# 原子力科学研究所原子炉施設保安規定の変更認可申請

## (STACY長期施設管理方針の策定)に係る補足説明資料

令和5年8月18日

施設定期評価報告書  
(STACY施設)

第 2.3 図 高経年化に関する技術評価フロー

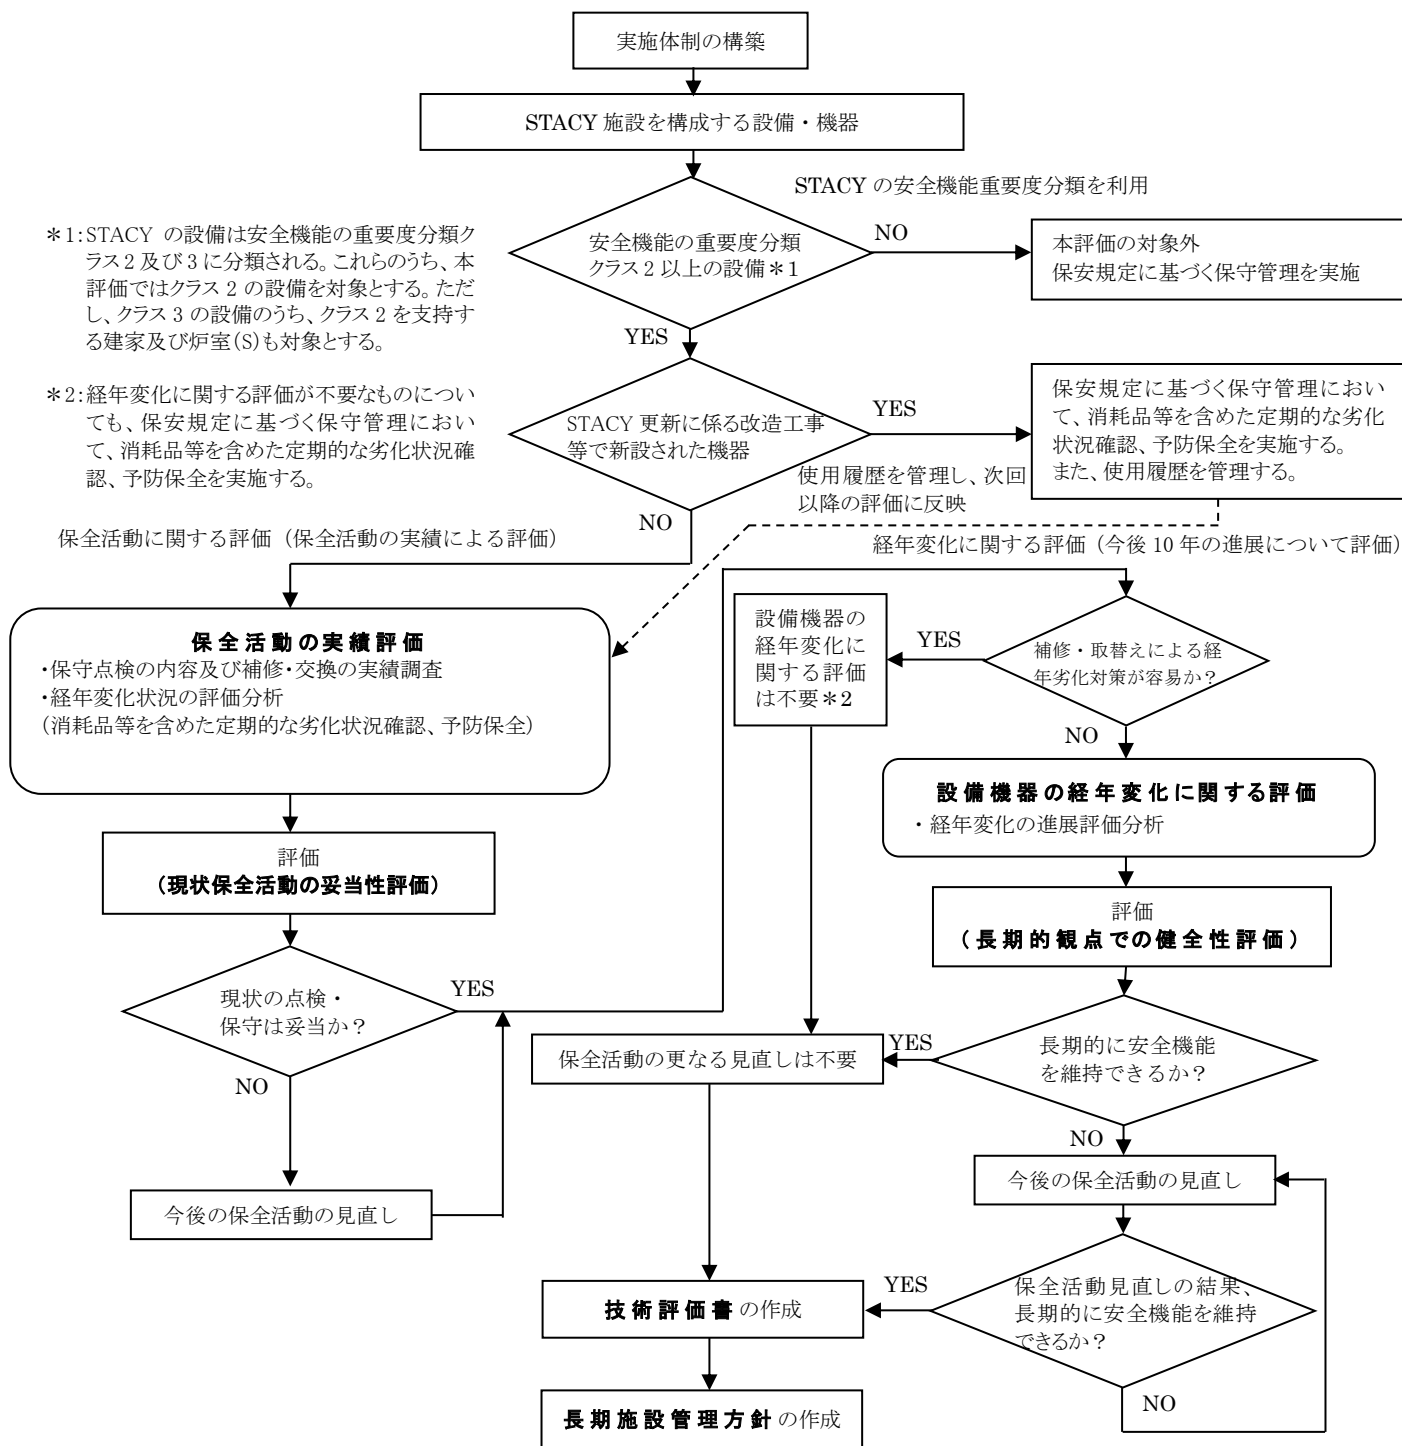
No.	指摘事項	対応状況	対応頁
1	新設機器もいずれ評価対象になるため、評価対象とした上でフローの判断において条件付きで除外し、除外したものに対する今後の保全活動についても示すこと。	評価フローを修正し、すべての機器を評価対象とした上で新設設備を除外するとともに、除外したものの履歴管理を行い、今後の評価に反映することを示す。	P.6
2	評価対象として安全機能を有する設備がすべて挙げられているが、施設の特性を勘案して選定すること。(例えばクラス3のうち高温高圧の機器に限定するなど)	評価フローを修正し、すべての機器を評価対象とした上で、クラス2並びにクラス3のうちクラス2を支持する建家及び炉室(S)を対象とするとともに、対象外としたものの保全活動を示す。	P.6 P. 11- P.21
3	評価フローにおいて、補修取替が容易な場合、無条件に評価対象から除外されるように見える。除外の前提として、保全活動で予防保全が行われていることが前提条件として必要である。また、消耗品や定期的に交換するものを含め、点検や交換は予防保全の観点からも実施していることがわかるようにすること。	評価フローを修正し、最初に保全活動の評価を行い、経年変化に関する評価を行うフローとする。なお、消耗品等の予防保全を含めた点検・保守が妥当であることは、すべての対象設備について確認することとなっている。	P.6 P.22
4	不使用設備は、一般的な保守管理をすることによってよい。	不使用設備は一般的な保守管理を行う。フロー図における「一般的な保守管理」は「保安規定に基づく保守管理」に記載を改め、明確化を図る。	P.6

- 「2. 高経年化に関する評価」に評価フローを追加し、以下の事項を示す。
- ・すべての設備を評価対象とした上で、新設されたものは保安規定に基づく保守管理を行うことを示すとともに、使用履歴の管理を行い、今後の評価に反映することを示す。【指摘事項1の対応】
  - ・すべての設備を評価対象とした上で、クラス2並びにクラス3のうちクラス2を支持する建家及び炉室(S)を対象とする。また、対象外としたものは保安規定に基づく保守管理を行うことを示す。【指摘事項2及び4の対応】
  - ・保全活動の評価を行った後、経年変化に関する評価を行うフローとする。また、評価フローにおいて消耗品等を含めた定期的な劣化状況確認、予防保全を実施することを明確にする。【指摘事項3の対応】
  - ・評価フローに「実施体制の構築」を追加する。【指摘事項7の対応】
- 「2. 高経年化に関する評価」に実施体制、品質保証体制及び関連文書に係る記載を追加する。【指摘事項7の対応】
